関電の火山灰対策は、国の「火山影響評価ガイド」に違反

規制委は関電の設置変更許可申請を却下し、運転停止を命じるべき

大飯 3,4 号機 非常用ディーゼル発電機の機能維持のための対策

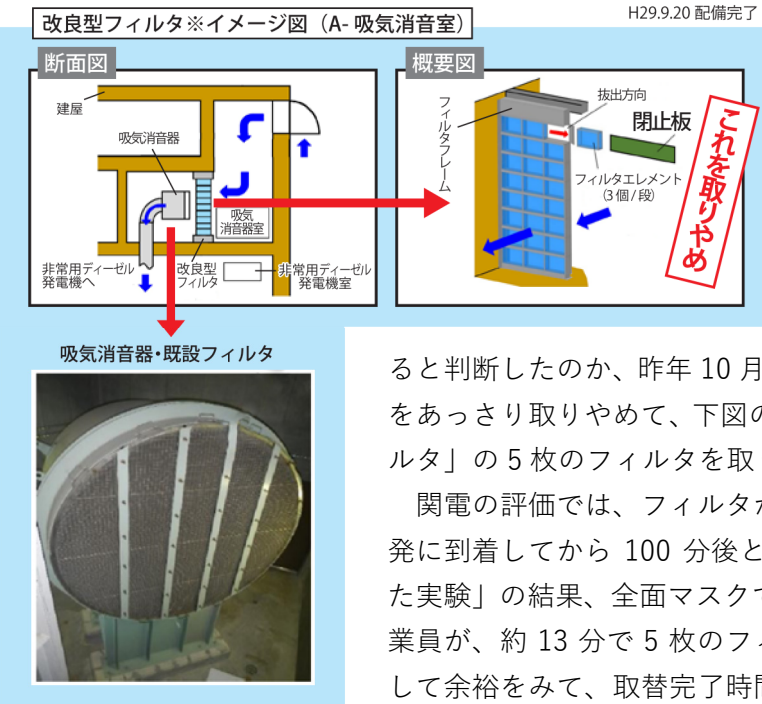
層厚 10cm の頃は、左の上図のように、「吸気消音器」の前に新たにフィルタを取り付ける方法だった。これで規制委から了解を得て、福井県の原子力安全専門委員会でも説明していた。ところが、火山灰層厚が 10cm から 25cm に 2.5 倍にもなったため、時間がかかりすぎ

と判断したのか、昨年 10 月 15 日付資料 1-8 では、この方式をあっさり取りやめて、下図のように、「吸気消音器・既設フィルタ」の 5 枚のフィルタを取り替える方式に変更した。

関電の評価では、フィルタが目詰まりするのは、火山灰が原発に到着してから 100 分後となっている。「作業環境を模擬した実験」の結果、全面マスクで酸素ボンベをかついだ 4 名の作業員が、約 13 分で 5 枚のフィルタ取替を完了したという。そして余裕をみて、取替完了時間を 20 分と設定している。フィルタ目詰まりまでの 100 分と比べて、安全は確保できるという

この気中濃度で、大飯原発の層厚 25cm の場合を評価すればどうなるか。気中濃度は火山灰の層厚に比例すると仮定。層厚が 10cm から 25cm へ 2.5 倍になったため、気中濃度も 2.5 倍になり 3.6 g/m^3 (1.44×2.5)。セントヘレンズの気中濃度 0.0334 g/m^3 の 100 倍以上になる。火山灰濃度が 100 倍になれば、「100 分でフィルタが目詰まりする」のではなく「1 分で目詰まりする」ことになる。「約 13 分で取換が完了でき安全」など、まったく欺瞞的なものだ。
